美浜発電所2号発電用原子炉施設

廃止措置計画変更認可申請書

美浜発電所2号発電用原子炉施設廃止措置計画変更認可申請書 変更前後比較表

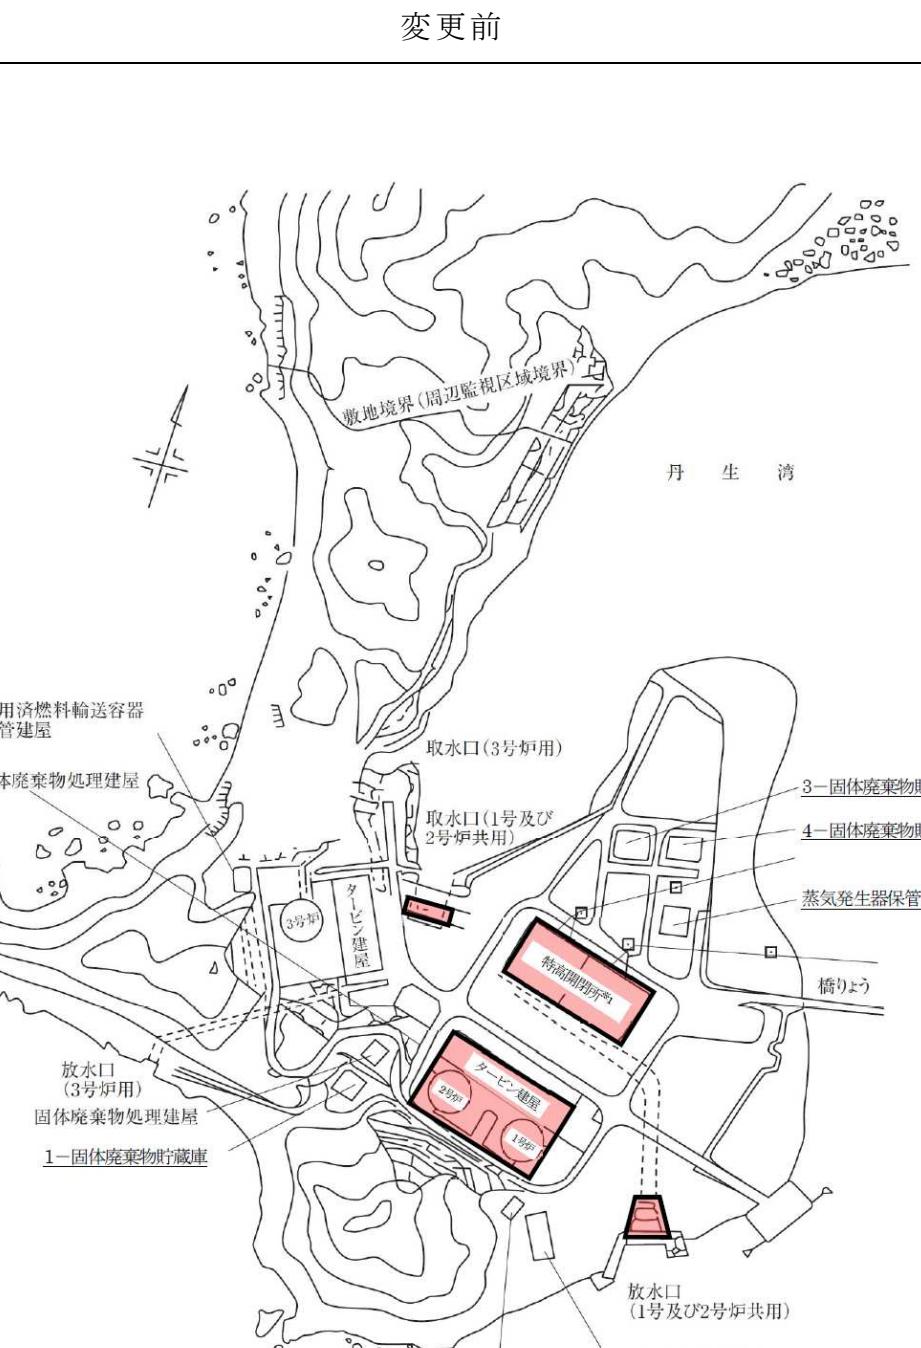
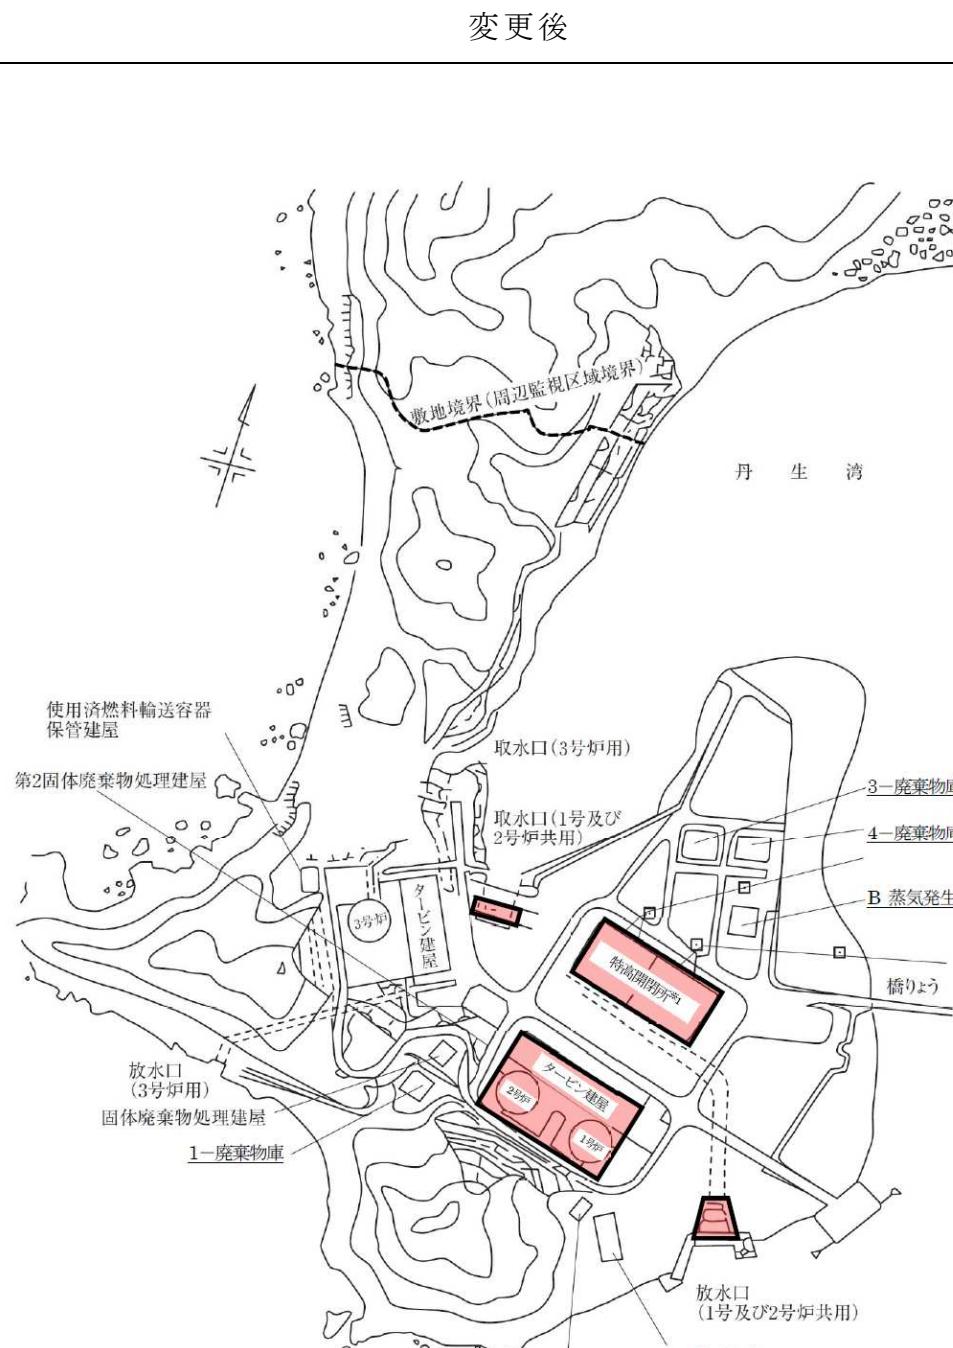
変更前	変更後	備考
 <p>変更前の施設配置図。丹生湾に面する複数の建物群が示されている。各建物には番号（1-4）や機能名（固体廃棄物貯蔵庫、蒸気発生器保管庫等）が付与されている。また、解体対象施設の範囲を示す赤色の塗りつぶしがある。</p> <p>凡例 ■ : 解体対象施設の範囲 ※1: 3号炉との共用部分は除く</p>	 <p>変更後の施設配置図。変更点として、1号炉の解体対象施設が3号炉と共同で示される部分を除いて、すべての建物が赤色で塗りつぶされている。</p> <p>凡例 ■ : 解体対象施設の範囲 ※1: 3号炉との共用部分は除く</p>	<ul style="list-style-type: none"> 記載の適正化（建物名称の変更） 1号炉及び2号炉の号炉分割に伴う変更

変更前	変更後	備考
<p>第2図 汚染の推定分布図（2号炉）</p>	<p>第1図 汚染の推定分布図（初回申請時）</p>	<ul style="list-style-type: none"> 記載の適正化（汚染分布の評価時期の明記）
		<ul style="list-style-type: none"> 記載の適正化（1号炉及び2号炉の号炉分割に伴う変更）

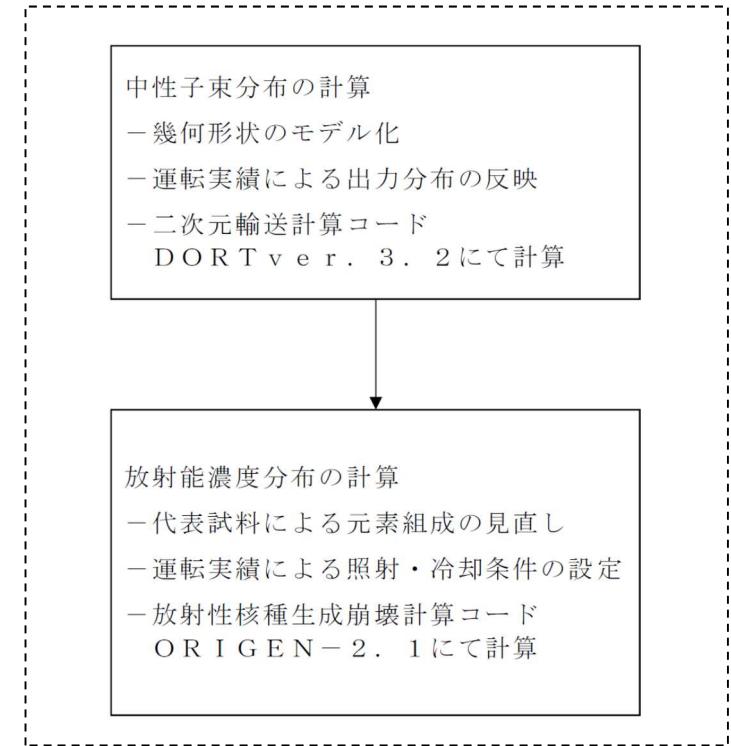
変更前	変更後	備考
<p>原子炉補助建屋内設備</p> <p>原子炉格納容器内設備</p> <p>原子炉補助建屋内設備</p> <p>タービン</p> <p>■:低レベル放射性廃棄物のうち放射能レベルの比較的高いものの(L1) ■:低レベル放射性廃棄物のうち放射能レベルの比較的低いものの(L2) ■:低レベル放射性廃棄物のうち放射能レベルの極めて低いものの(L3) ■:放射性物質として扱う必要のないもの(CL)</p> <p>第1図 汚染の推定分布図（1号炉）</p>	<p>削除</p>	<ul style="list-style-type: none"> ・1号炉及び2号炉の号炉分割に伴う変更
